Bilag 11

Supplerende høring Tillæg 1 til Lokalplan Nuuks Plads Metrostationsplads Foreslåede ændringer efter den offentlige høring

Som følge af den offentlige høring foreslås en række ændringer.

Tegning 7a · Byrum

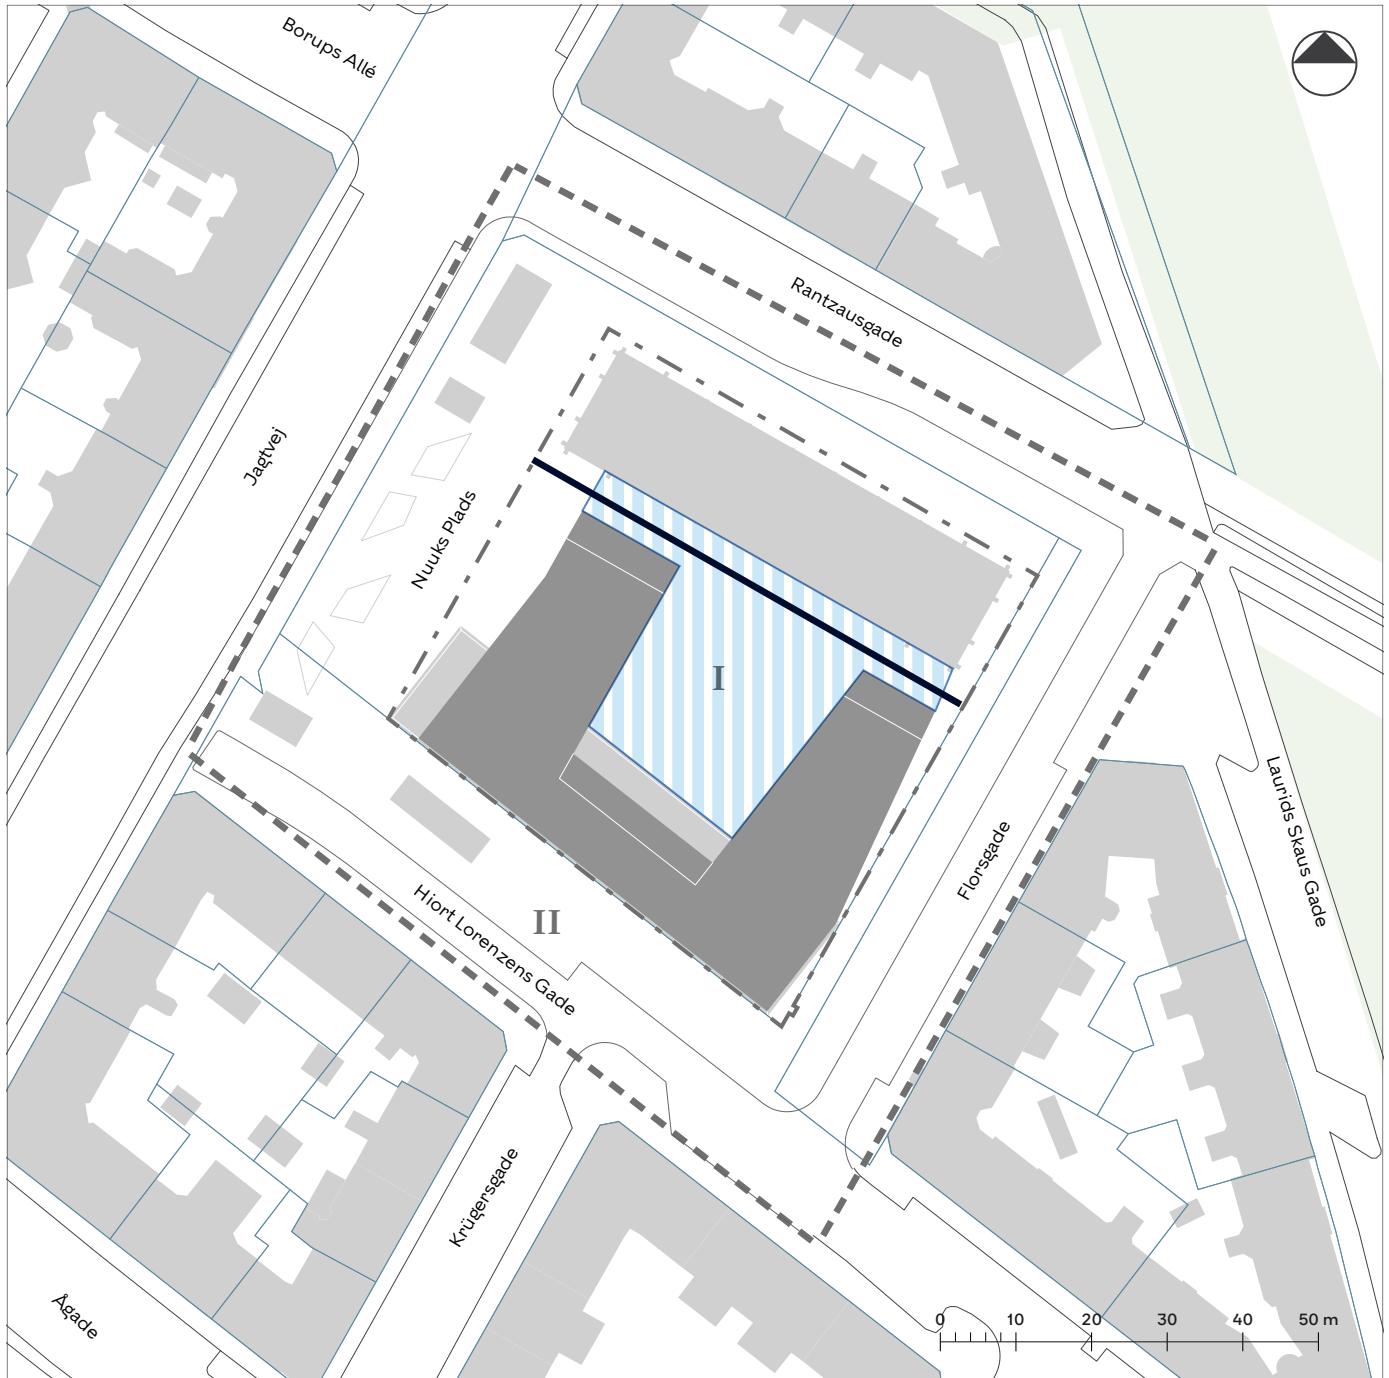
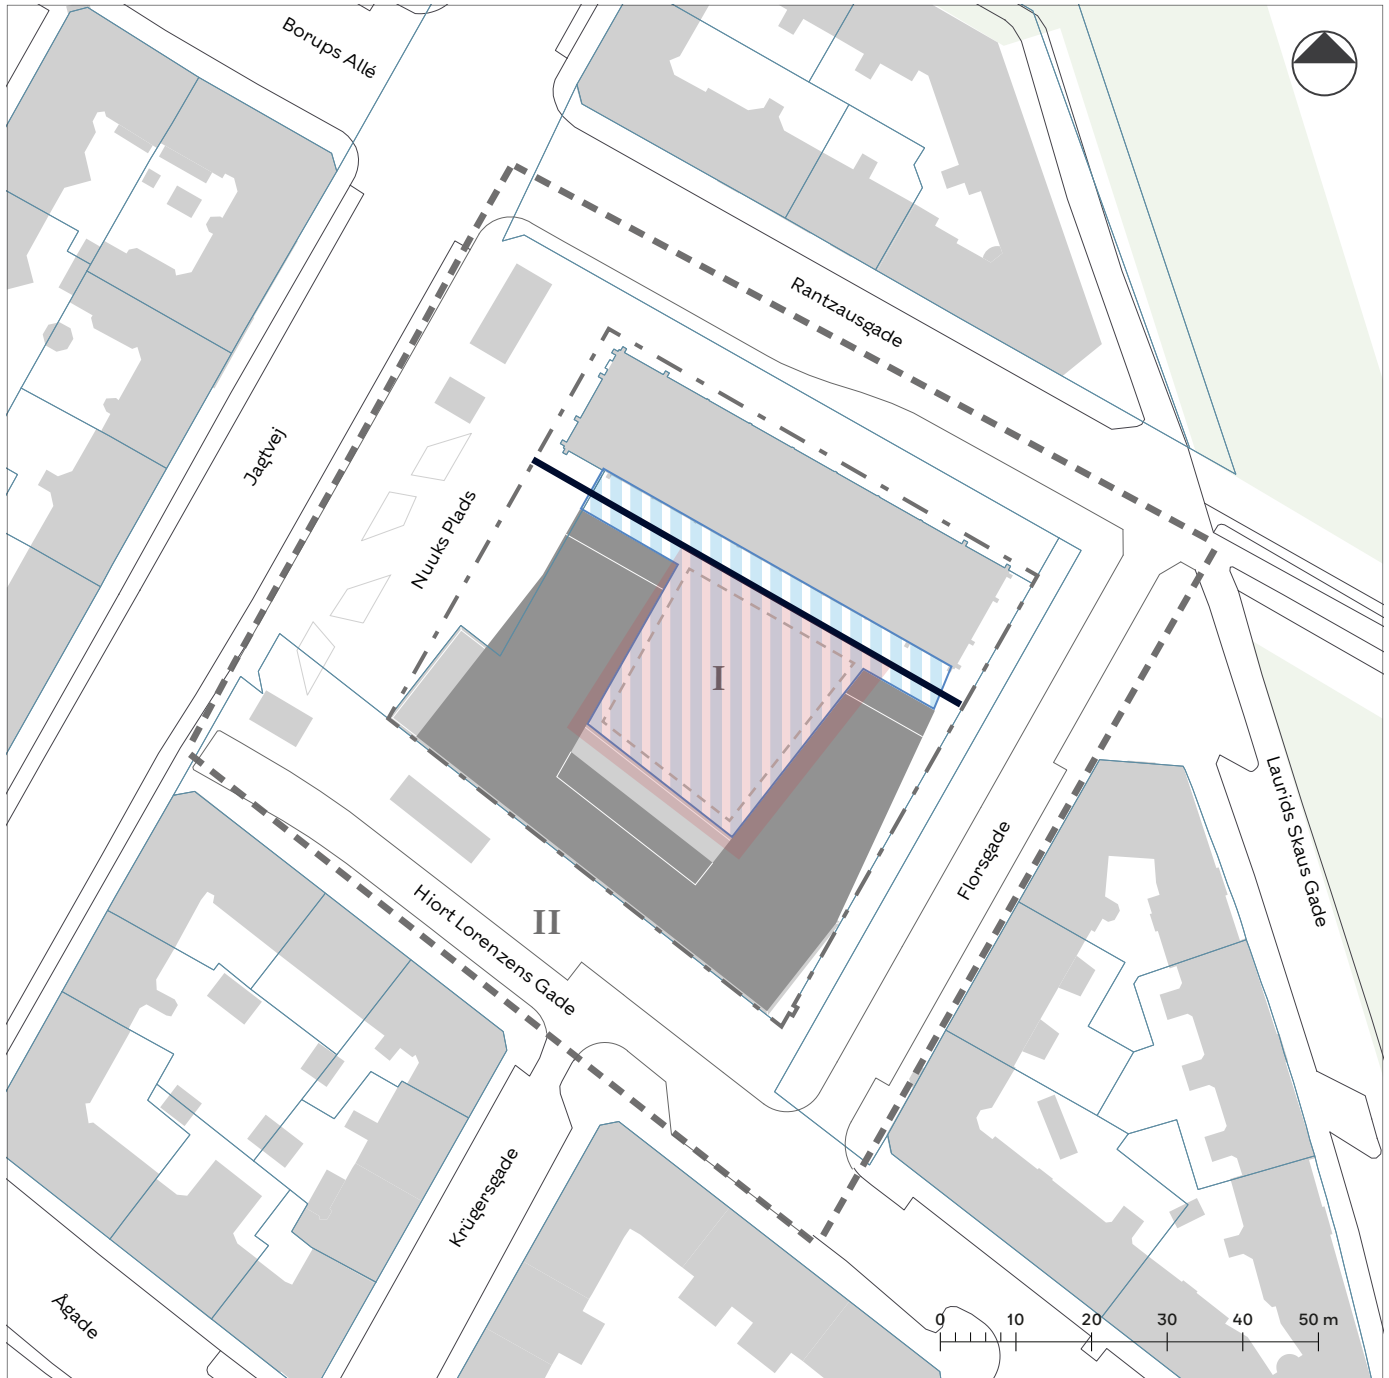
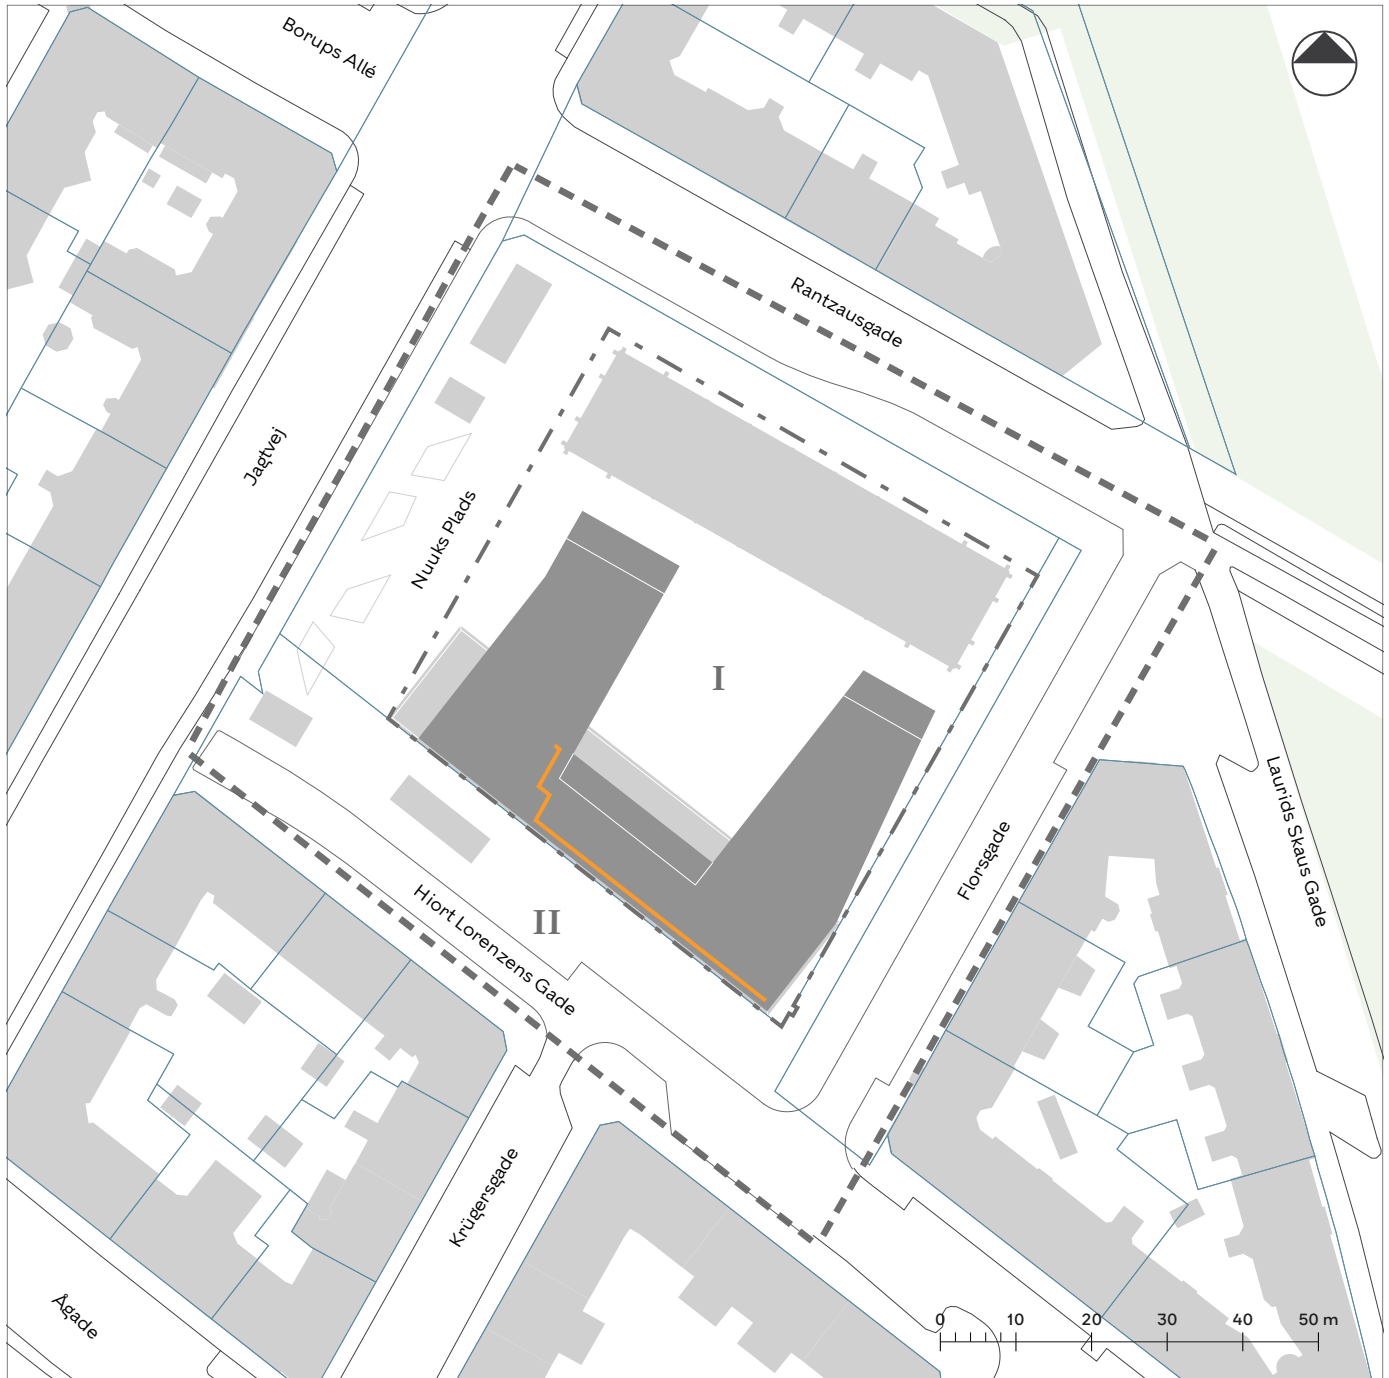
Forvaltningen er enig i, at der i det indre byrum, inden for et angivet felt, også kan anvendes belægninger i stål i tillæg til natursten. Forvaltningen har vurderet, at beton adskiller sig fra de materialer, som anvendes som belægning på metroforpladsen. Forvaltningen finder det positivt, at der ønskes et vandelement på pladsen, men vurderer, at et vandelement med en diameter på 7 m bliver et for stort element til det relativt lille byrum. I stedet for en diameter på 7 m foreslås, at der angives et volumen, så der er større fleksibilitet i udformningen. Følgende ændringer foreslås:

- § 8, stk. 5. Byrum
 "Det på tegning 7a viste areal skal være befæstet med granit med ledelinjer i bordursten. **Indenfor det på tegningen angivne felt med stiplede linje kan der også anvendes stål som del af belægningen, dog samlet maks. 20% af feltet.** Som vist på tegning 7a, skal der være en sti, som friholder arealet til passage i byrummet i en bredde på 3 m. **Der kan etableres et vandelement i det på tegning 7a viste felt med stiplede linje. Vandelementet kan maks. være 25 m² og maks. være 2 m i højden, 5 m i bredden og 5 m i længden eller ved cirkulær udformning maks. være 5,5 m i diameter. Vandelementet skal være i beton, natursten og/eller stål."**
- Lokalplantegninger
 Tegning 7a - Byrum
 -Der angives et felt for byrumsindretning.

Tegning 8 · Støjskærme

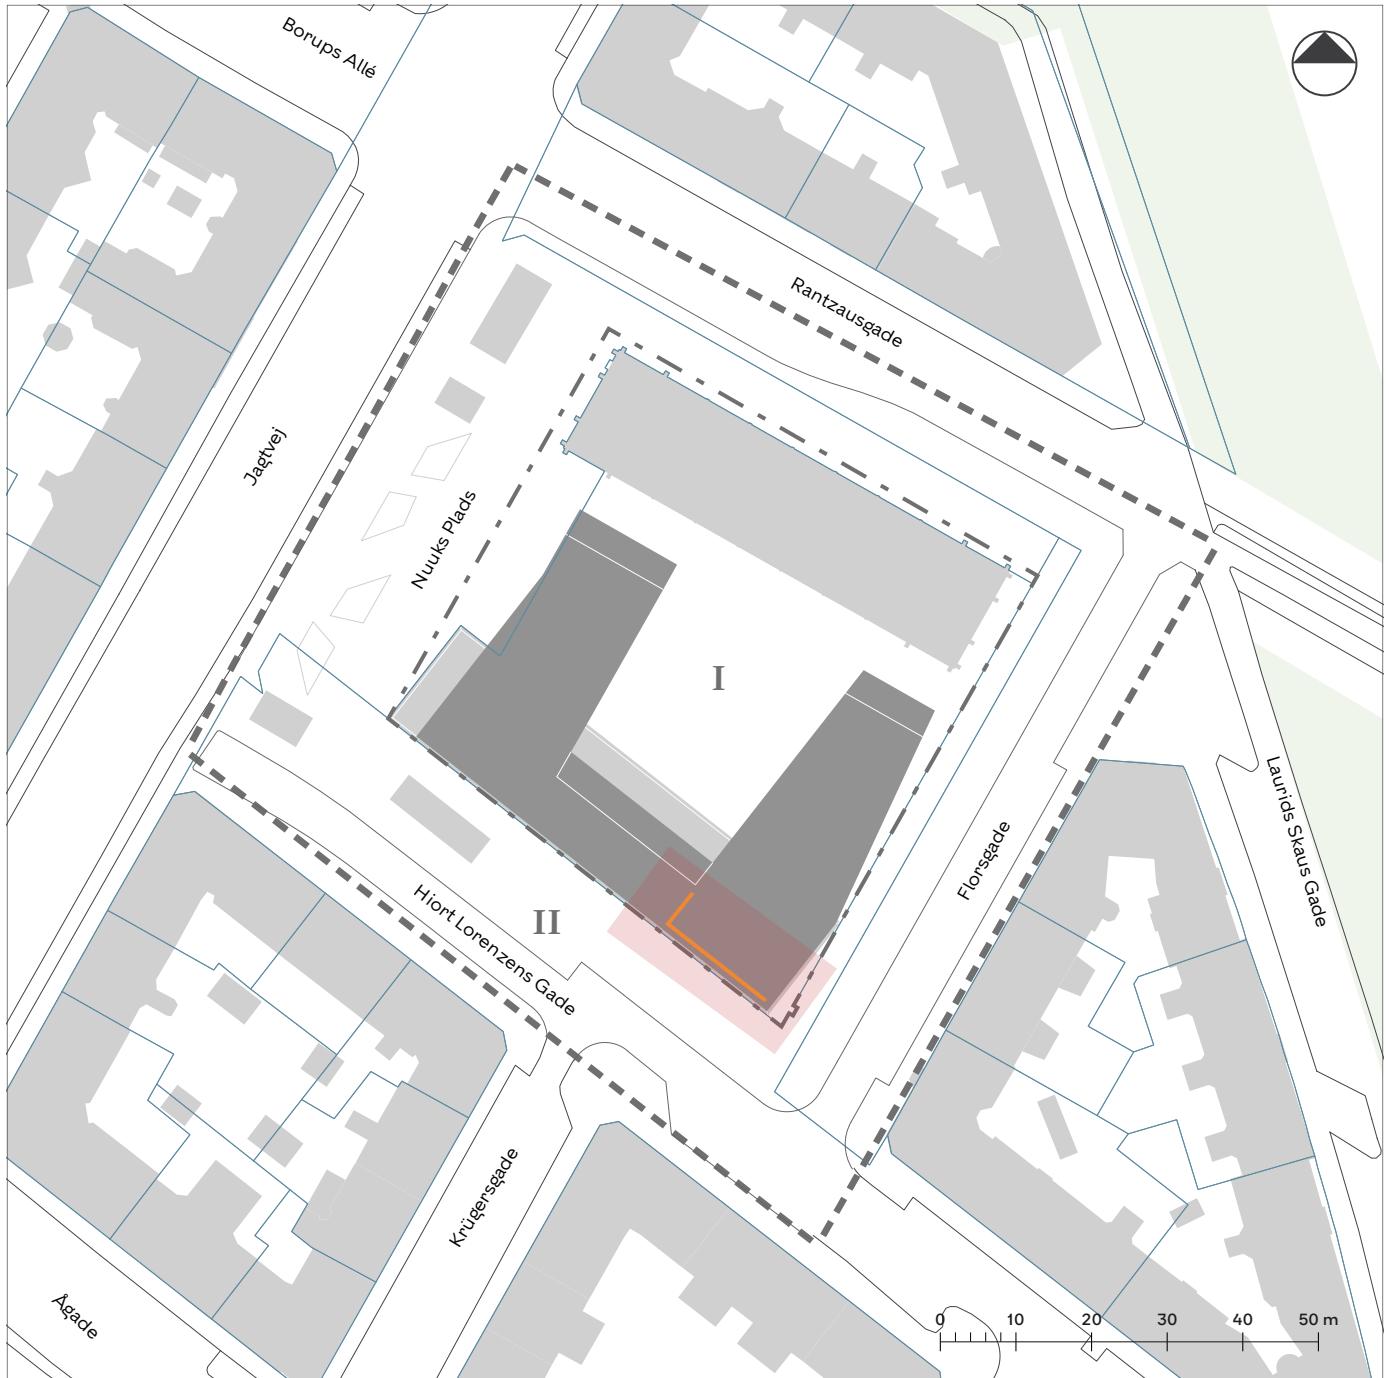
Bygherre ønsker, at tagterrassen reduceres i størrelse, herunder at omfanget af plantebede på tagterrasser kun angives procentuelt i stedet for både procentuelt og i m², og så omfanget de modsvarer tagterrassens aktuelle størrelse. Bygherre foreslår en andel af plantebede på 15 % og samtidig, at værnet trækkes 3 m tilbage af hensyn til naboer og støj. Bygherre har efterfølgende fremsendt en støjrapport, der dokumenterer at støjværnet kan trækkes tilbage og reduceres i højden til 1,2 m.

- §7 stk. 4. Tæge
e) "... Støjskærme, jf. § 9, stk. 4 og tegning 8, skal have en højde på ~~1,5~~ **1,2** m og skal være gennemsigtige, med klart glas. Supplerende værn og støjskærme til sternkanten skal være placeret min. ~~4 m~~ **3 m** fra facaden mod Florsgade og Hiort Lorenzens Gade, og 0,3 m mod øvrige facader."
- § 8, stk. 7. Beplantning
"...Der skal på tagterrasse/taghave udover de i § 7, stk. 4 g nævnte plantekasser etableres ~~minimum~~ **120 m²** beplantning i form af plantebede, svarende til min. ~~imum~~ **13 % - 15 %** af opholdsarealets samlede omfang. ~~Mindst fire af plantebedene skal være mere end 18 m²."~~
- Lokalplantegninger
Tegning 6b - Ydre fremtræden (nybyggeri)
-Felt for udstrækning af tagterrasse er justeret.
Tegning 8 - Støjskærme.
-Støjskærm er flyttet
- Redegørelsen
Plantegning, snit og skyggediagrammer justeres og tekst om udvidelse af matrikel opdateres.
